NOTE QUESTIONS/ REPONSES SUR LES DOSSIERS REGLEMENTAIRES

27 février 2023

La présente note est une note de réponses au courrier d'observations du service instructeur (DDTM 06) daté du 26/12/2022, concernant les dossiers réglementaires du projet de confortement de la berge rive gauche de la Siagne, à proximité du pont SNCF sur la commune de Mandelieu-la-Napoule (06).

FIGURE 2 : RAPPEL DE LA COUPE TYPE ZONE AVAL DU PONT SNCF

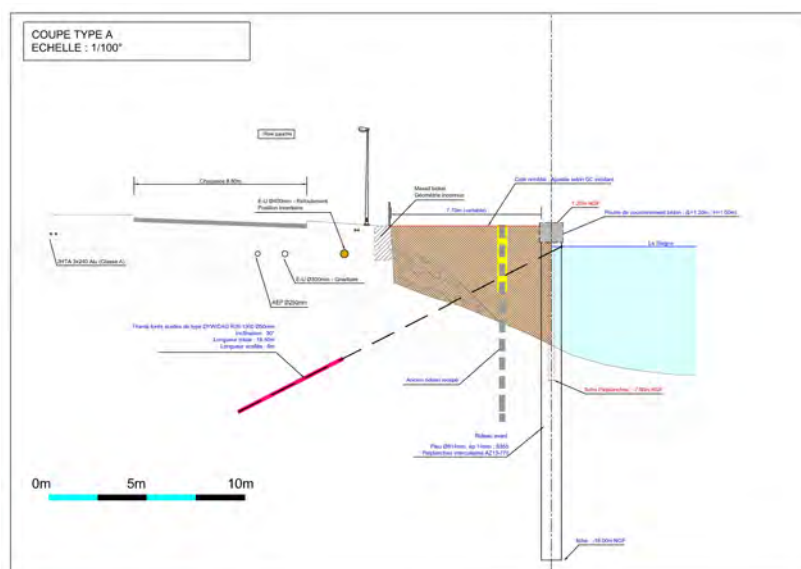
2.2.2 - Observations : « La justification de la mise en œuvre des poutres de couronnement, des plateformes et des dalles en béton armé par coulage sur place (risque de pertes de fines et de laitances dans le milieu naturel) par rapport à la préfabrication »

La mise en œuvre du remblai après mise en œuvre du Combiwall (dont les palplanches sont ancrées dans le TN et ceinturent totalement la zone de remblais) permet d'éviter le risque de pertes de fines lors de opérations de remblaiement.

La mise en œuvre de béton coulé en place pour la poutre de couronnement par rapport à une solution de type préfabriqué se justifie par :

- **La technique de CombiWall en elle-même**, qui nécessite une reprise et transmission des efforts des palplanches vers les pieux via la poutre de couronnement. Une solution préfabriquée avec clavage (qui est un coulage en place) au droit des pieux pourrait être envisagée si l'espacement inter pieux était relativement important. Dans le cas de la Siagne, le dimensionnement structurel aboutit à un espacement entre pieux relativement faible (2,5 m). Il n'y a donc pas de réel gain à mettre en œuvre une solution préfabriquée puisqu'elle nécessiterait au final de multiplier les clavages. Pour rappel, le recours à une solution Combiwall s'avère nécessaire suite aux contraintes géotechniques du site, qui ont mis en évidence qu'une solution « palplanche » classique n'était pas adaptée dans la zone (cf. retour d'expérience du chantier précédent (2017), et le rideau de palplanches démarré mais non achevé existant).

- **Une courbure « Hydraulique » adaptée au méandre extrados reconstitué de la Siagne**, qui rend plus difficile la mise en œuvre de préfabriqué et qui nécessitera également de nombreux coulages en place, entre pièces préfabriquées.

Ainsi, la solution de mise en œuvre de béton coulé en place pour la poutre de couronnement par rapport à une solution de type préfabriqué est à privilégier. Toutefois, nous proposons de laisser à variante sur ce point (préfabriqué/ béton coulé en place) dans le cadre de l'appel d'offre, pour laisser la possibilité aux entreprises de travaux de proposer une solution de type préfabriqué.

FIGURE 9 : CARTE DONIA EXPERT DES ENJEUX ENVIRONNEMENTAUX

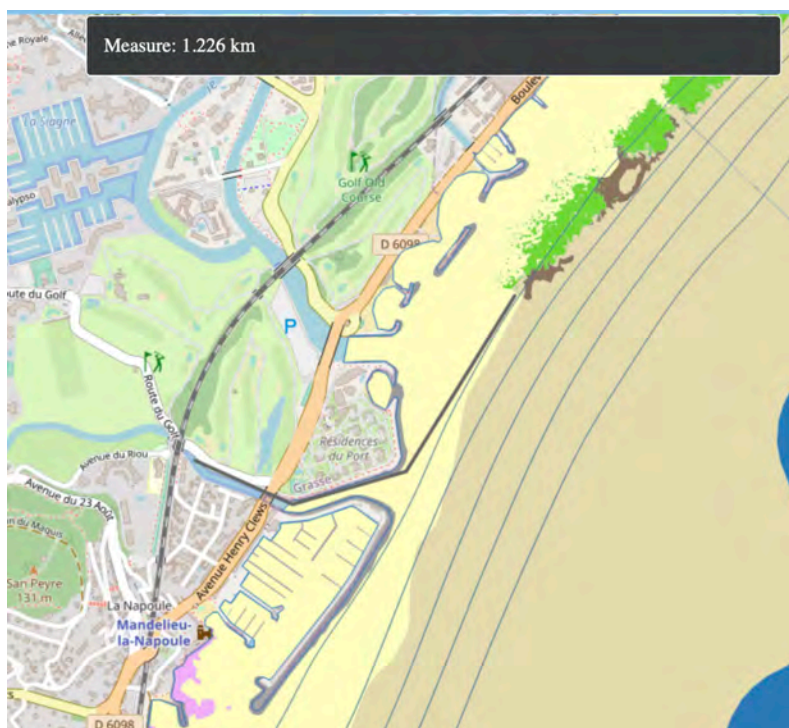
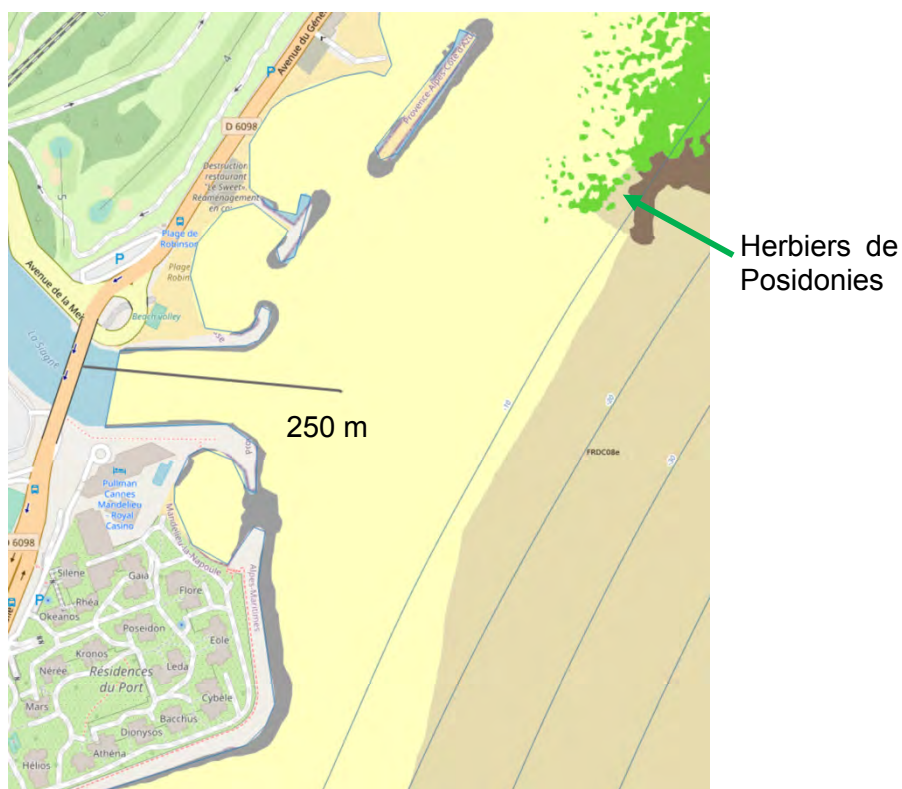
2.2.5 - **Observations :** « Une étude et une analyse de l'impact de l'augmentation des vitesses d'écoulement sur les mouvements et stocks sédimentaires sur le littoral et sur les herbiers (en vert sur la carte Donia expert) (pièce n°4 étude incidence p 68 : « La modélisation du régime hydraulique montre que la réalisation du projet augmente les vitesses d'écoulements au niveau du rétrécissement de lit. »

Au vue de la carte Donia expert (cf. ci-après), les enjeux (en vert : Herbiers) sont situés à plus de 250 m en aval du pont D6098. **Le projet n'a donc pas d'impact prévisible sur la zone à enjeux identifiée sur la carte Donia.**

VUE EN PLAN REPERAGE PROFILS

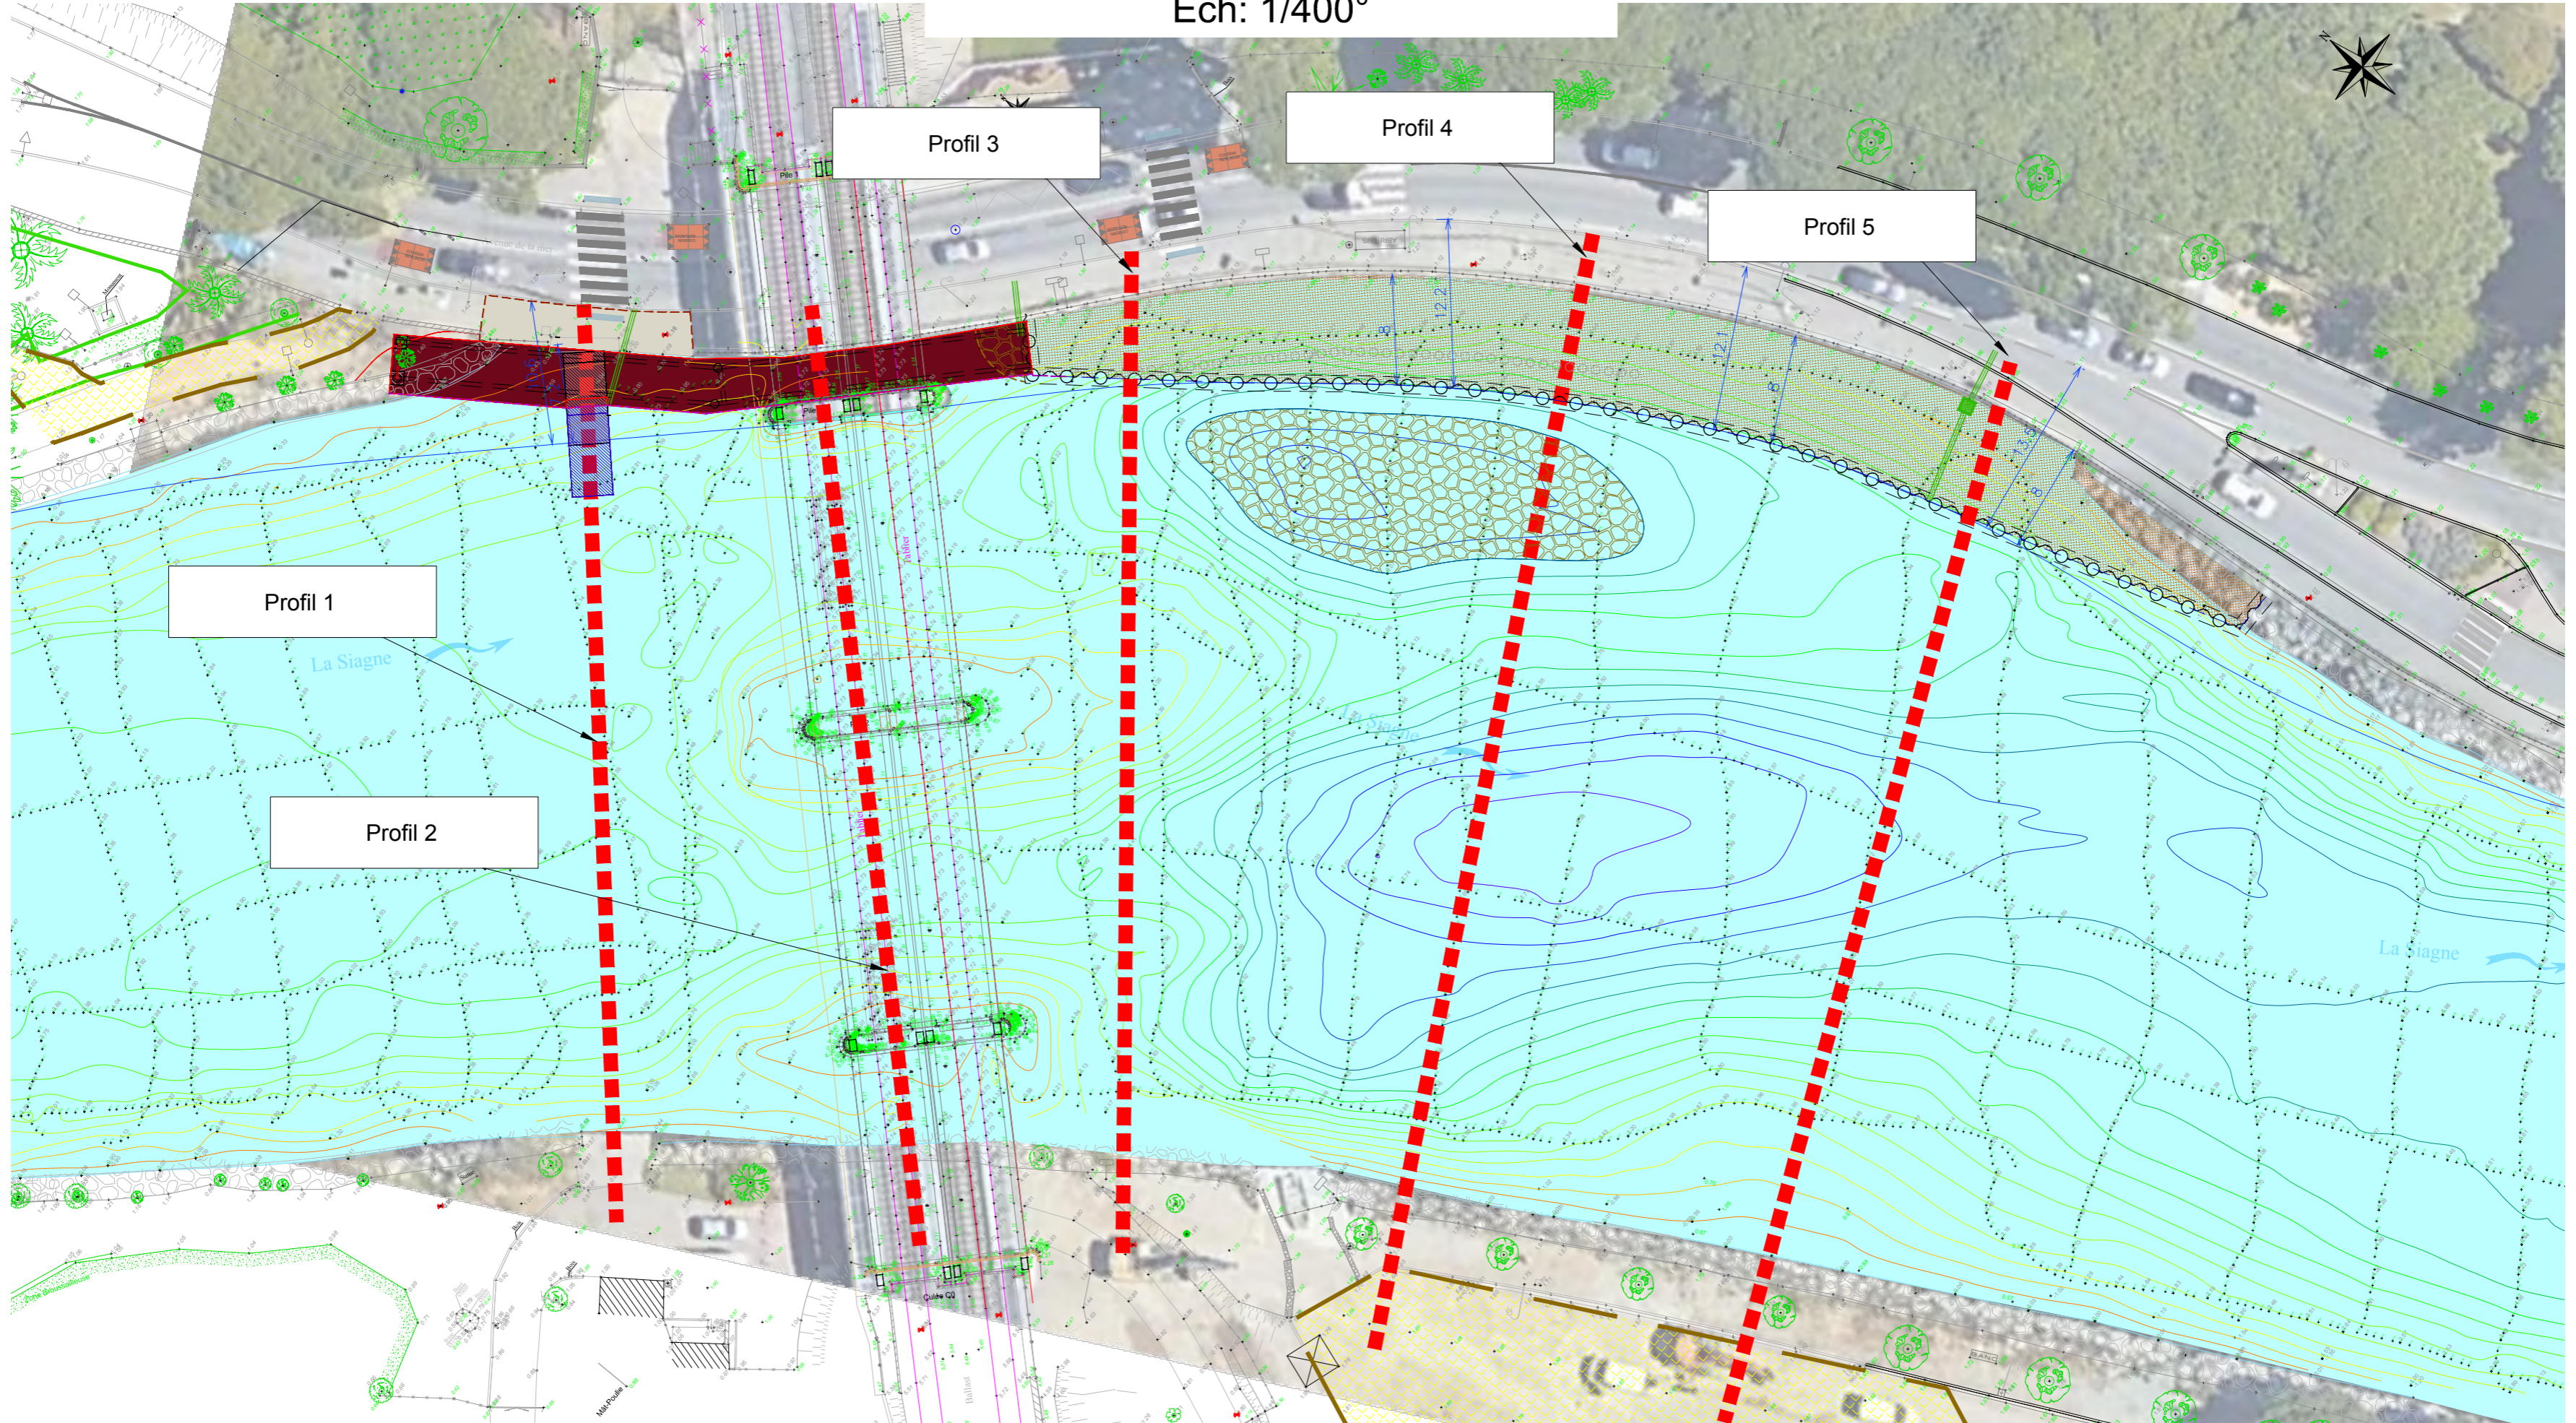
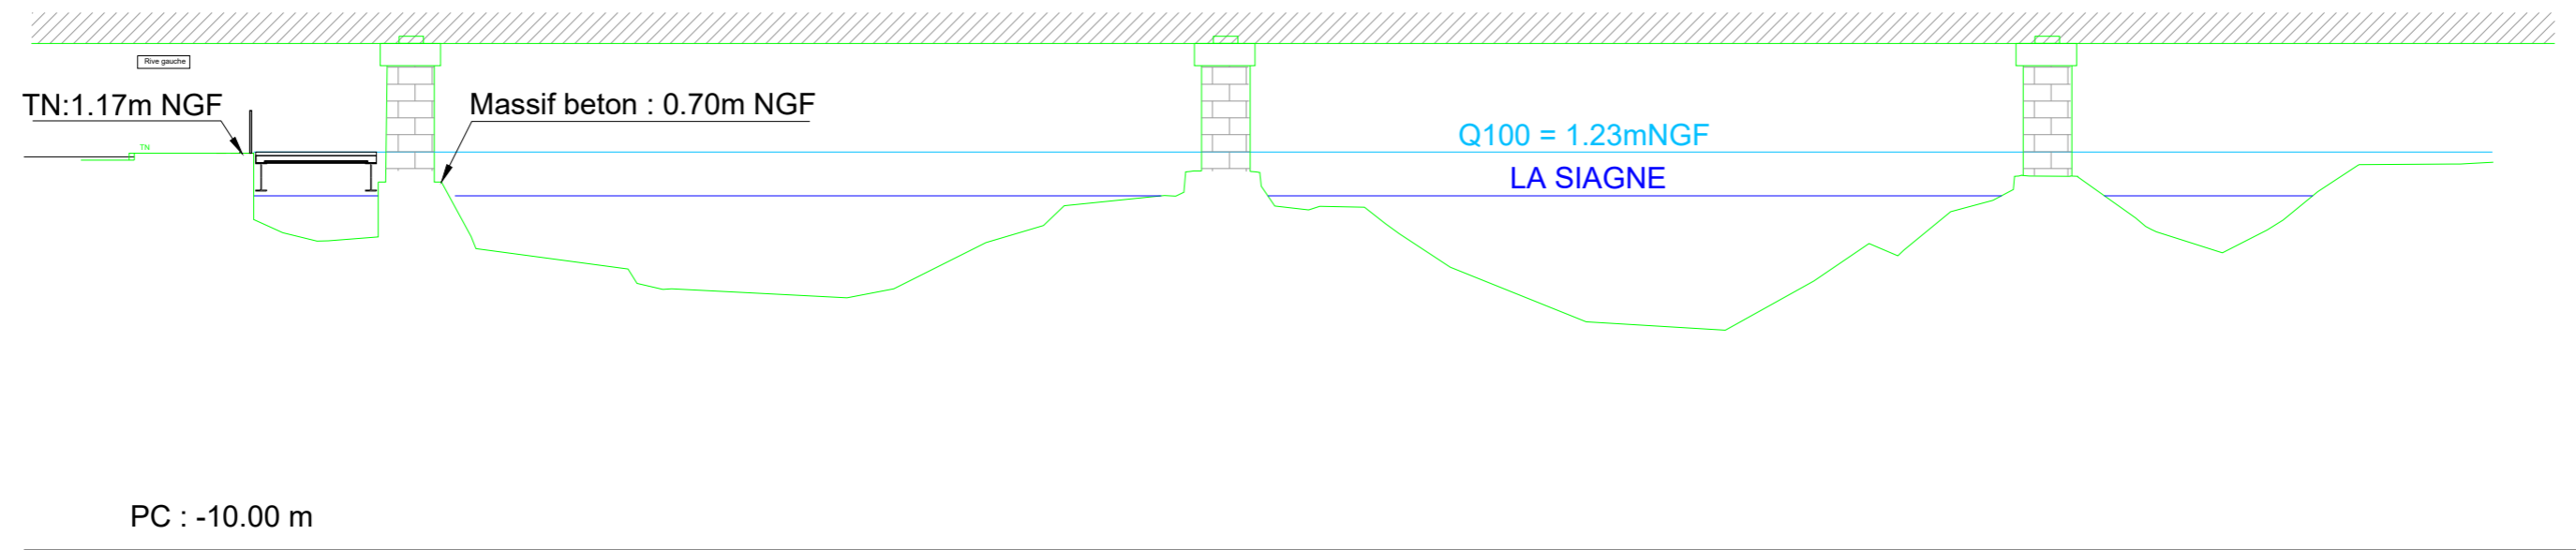
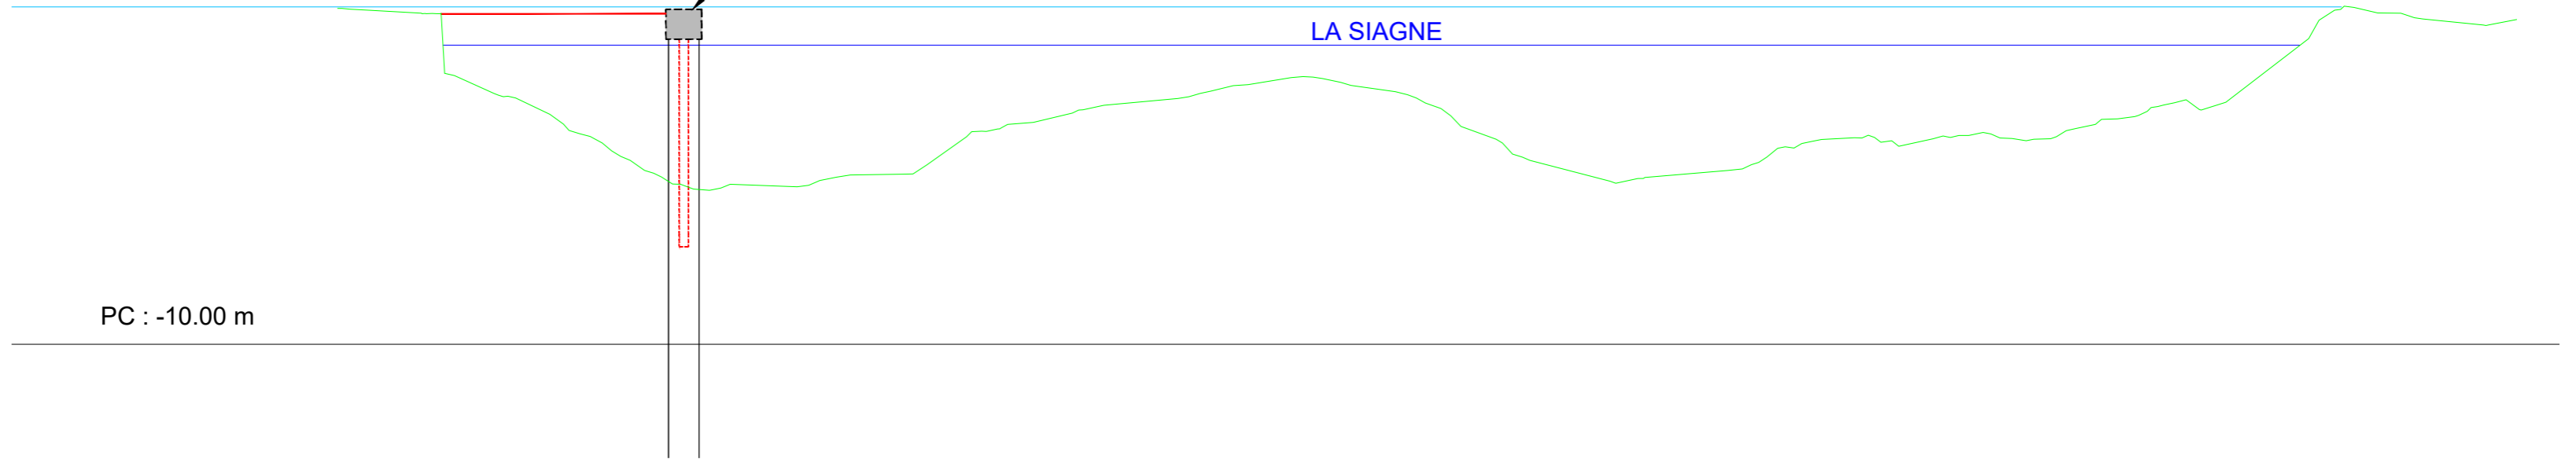
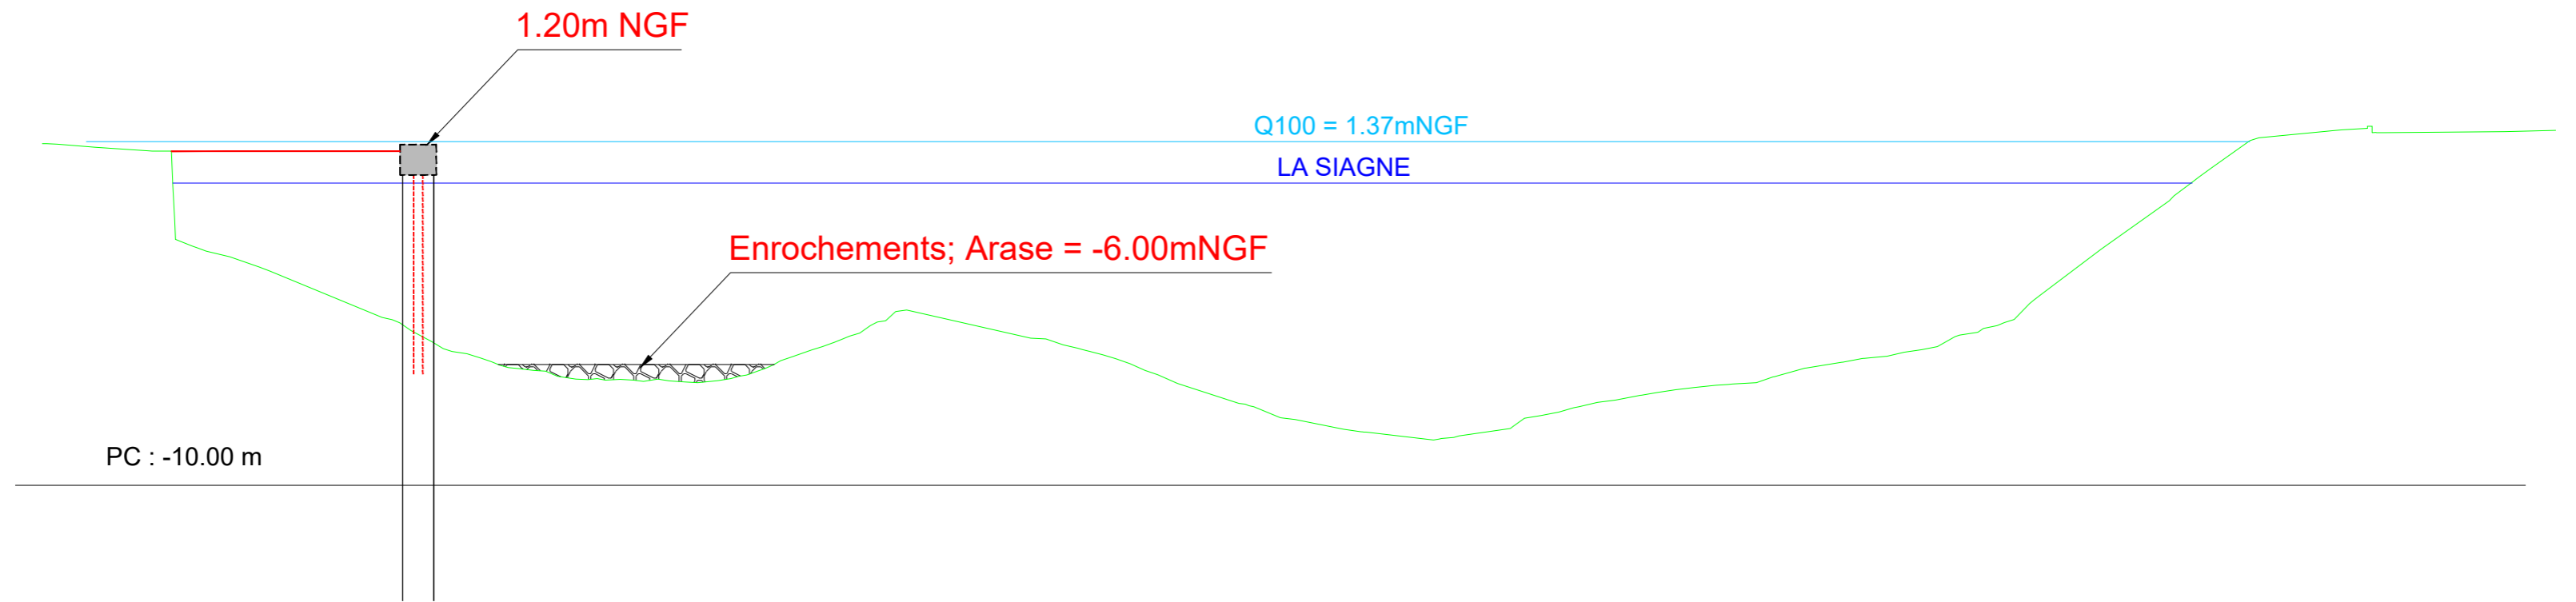
2.1.1 - Observations : « Le dossier doit être complété par les profils en travers hydrauliques état initial et état projet situés sur un plan ».

■ **Réponses** : Un cahier de profils en travers hydrauliques (état initial/ état projet avec une ligne d'eau Q100) est fourni en annexe. Il contient :

- Une vue en plan de repérage des profils en travers.
- Un profil en travers de berge à berge sur zone amont du pont SNCF.
- Un profil en travers de berge à berge sur zone sous pont SNCF.
- Trois profils en travers de berge à berge sur zone aval du pont SNCF.
